## 주요 점검 지적사진

공 사 명 : 상도동 역세권 공공임대주택 건립 신축공사

점검일 : 2023.9.4

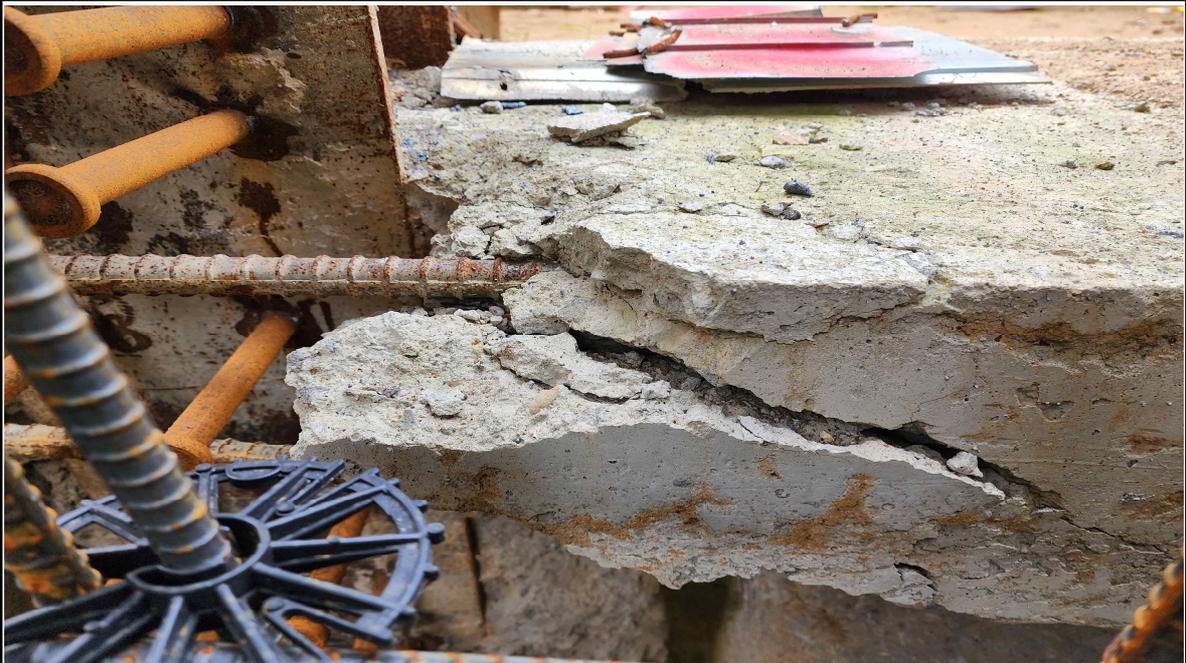
지적사항 : 지하1층 일부 기동하부 수직 주근과 수평 Hoop철근 밀착 후 결속하기 바람

지적사항 : 지하 합벽 CIP Cap Beam 깨진 부분 제거 후 콘크리트 타설하기 바람
